## Projet de centrale agrivoltaïque

**Commune : Ahun (23)**

**Note de réponse à l'avis du paysagiste conseil de la DDT de la Creuse**

**EI 3082**

**Centrale photovoltaïque d'Ahun**  
**Principes d'intégration paysagère**  
**- Localisation des séquences de haies -**

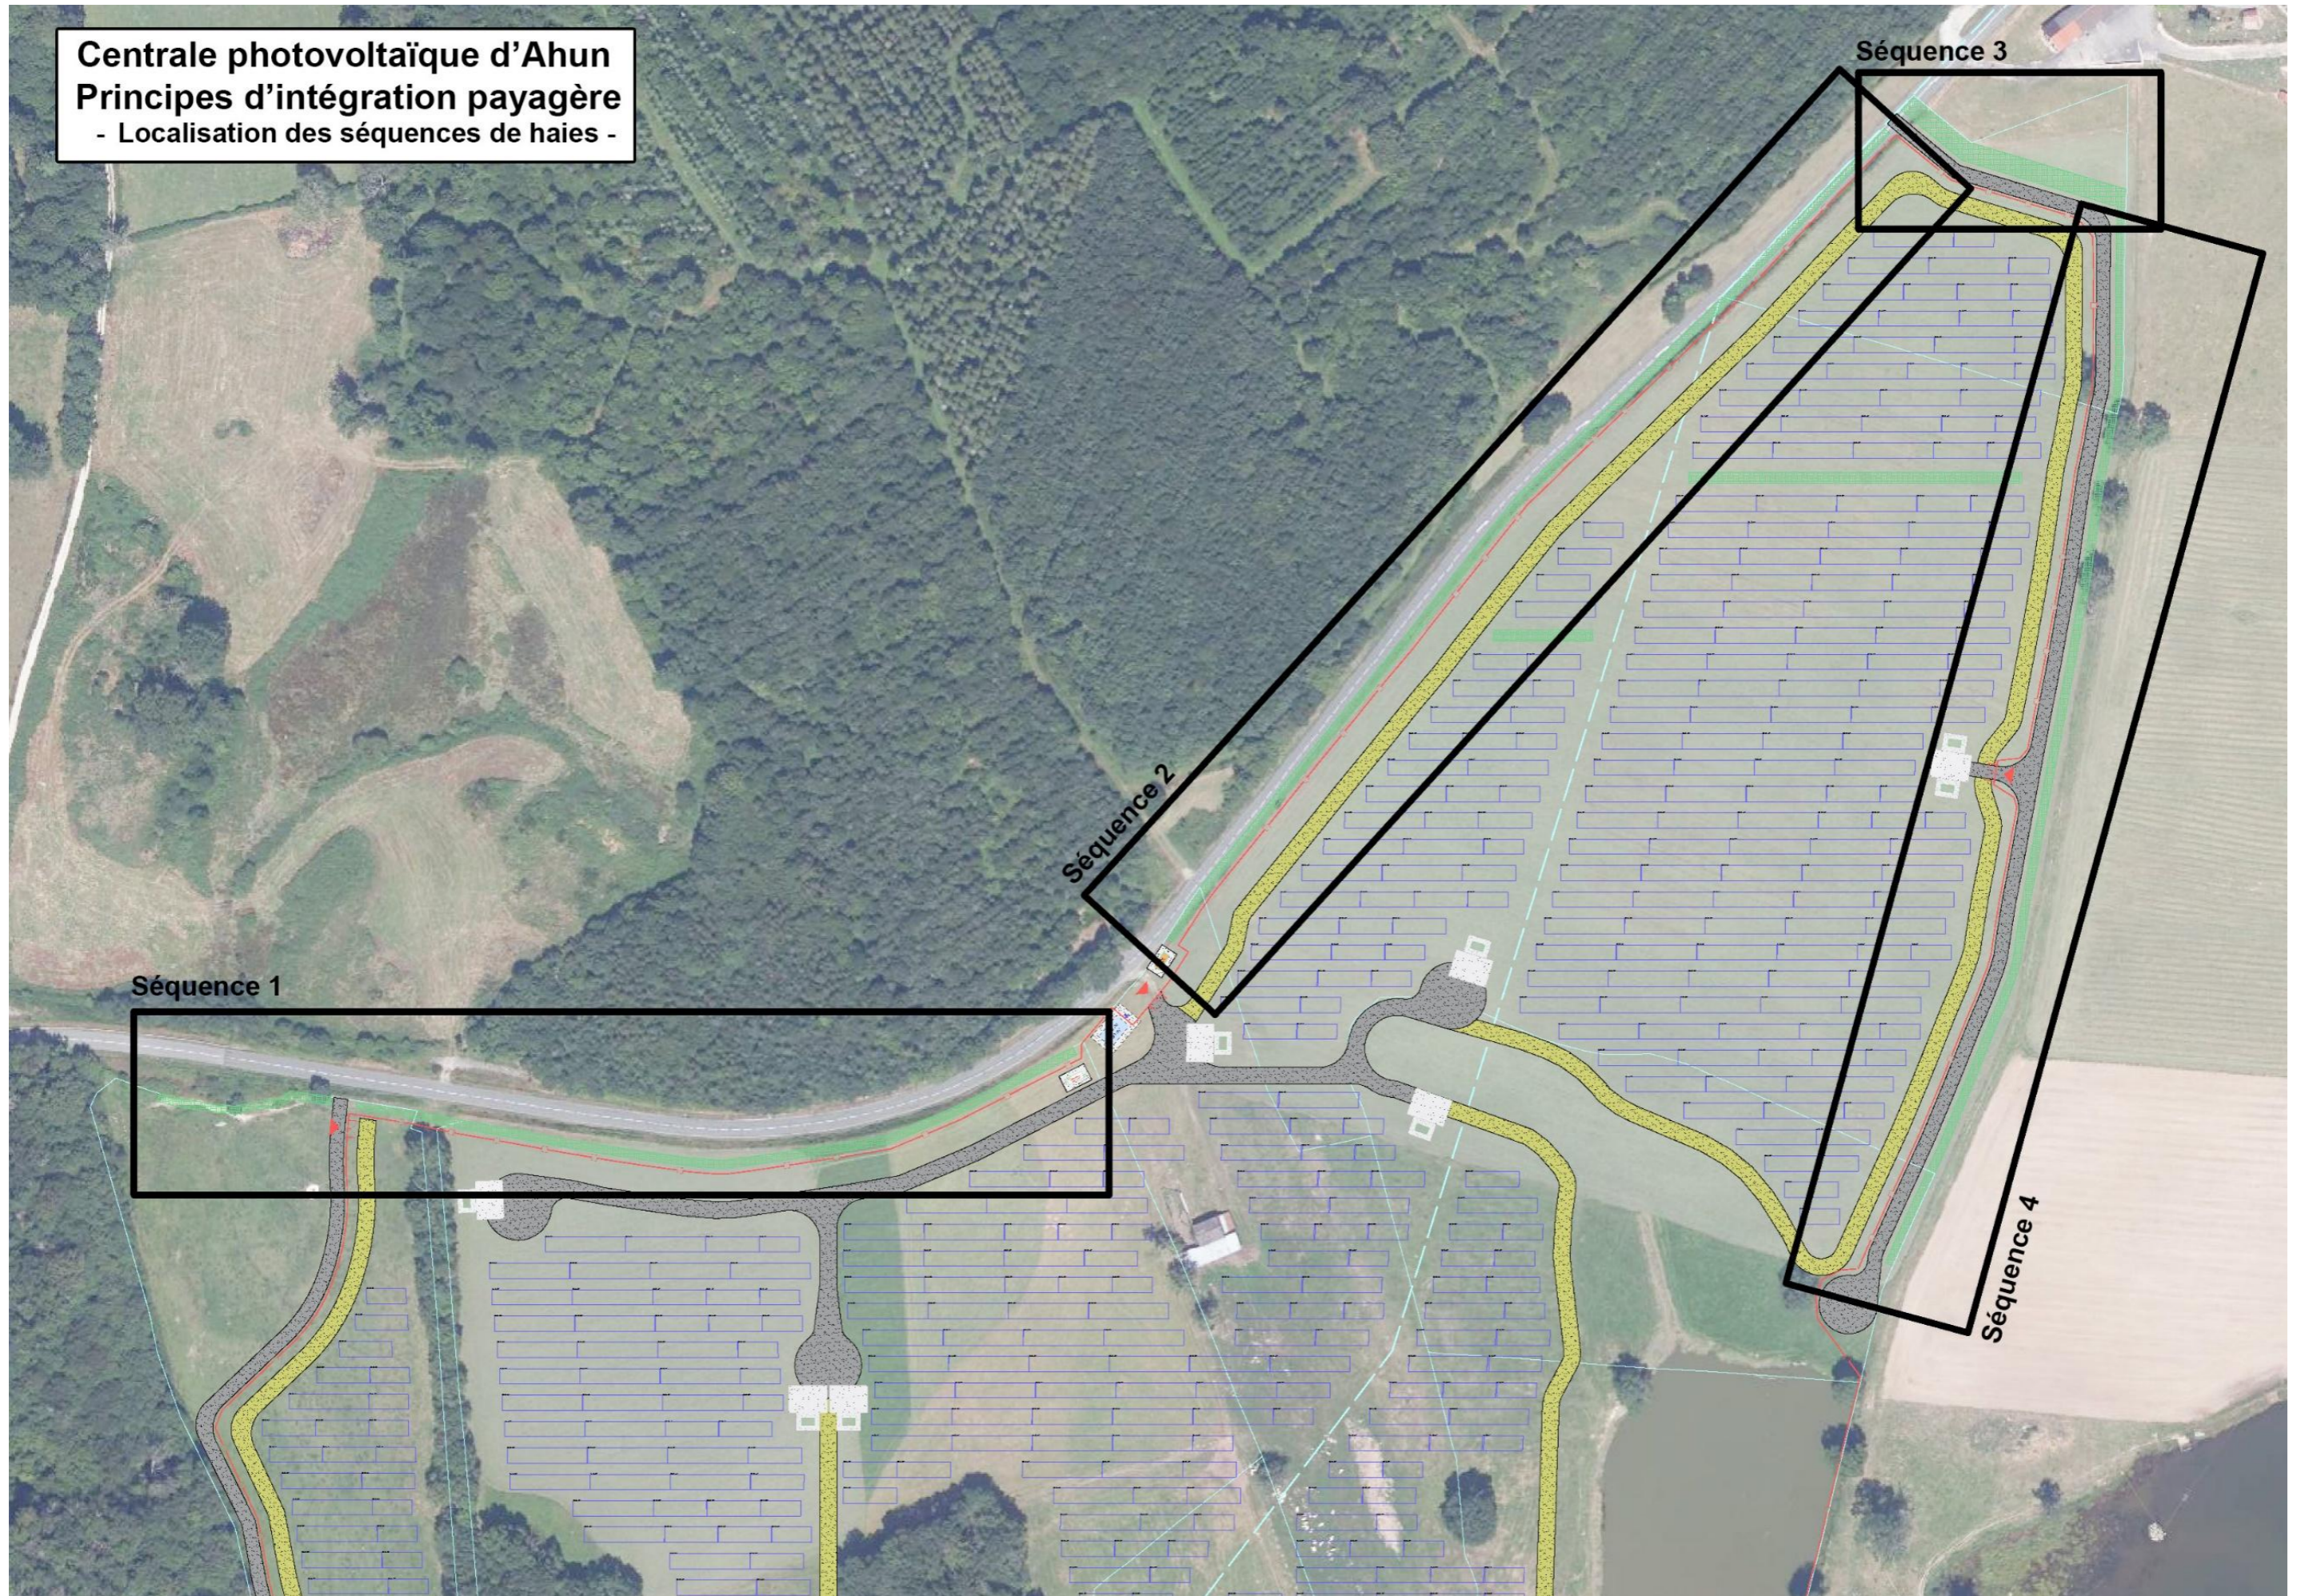
1. Visibilité importante du parc depuis la RD 13 en période hivernale, hauteur trop faible des haies prévues et feuillage caduque.
2. Perte de la vue panoramique.

1. Fragmenter davantage le parc.
2. Maintenir des ouvertures sur le paysage.
3. Reculer les premiers panneaux de 17 m à 30 m.
4. Créer une haie en façade Est.
5. Porter les haies à 3 m minimum et intégrer quelques arbres de haut jet.
6. Au nord, augmenter la marge de recul, densifier et rehausser la haie.
7. Prévoir des cheminements en terre-pierre.

Création de deux haies inter-rang dans le premier tiers de la première unité photovoltaïque en venant du nord. Cette disposition répond à la proposition de fragmentation (proposition 1).

Les premiers rangs de panneaux sont reculés à environ 23 m, conformément à la demande d'augmentation du retrait (proposition 3).

Haie bocagère continue à double rang. La présence d'un rideau forestier en fond de parcelle limite l'intérêt de percées visuelles.

Mise en place d'une haie ondulante de 3 m de hauteur, ponctuée d'arbres de moyen jet et d'alcôves plus basses.

Epaissement de la haie (3 rangs) et traitement spécifique de la pointe nord devant la ferme : composition donnant l'impression d'un front forestier ouvert sur pelouse, avec quelques arbres isolés (haute tige tilleul, chêne, érable sycomore) en émergence, afin d'éviter un effet de cadrage trop marqué autour du site.

Implantation d'une haie bocagère de 1 m de large et de 3 m de haut ou plus jusqu'à la ripisylve de l'étang. Composition et essences semblables à la séquence 1 le long de la D13.  
Réponse à la proposition 4.
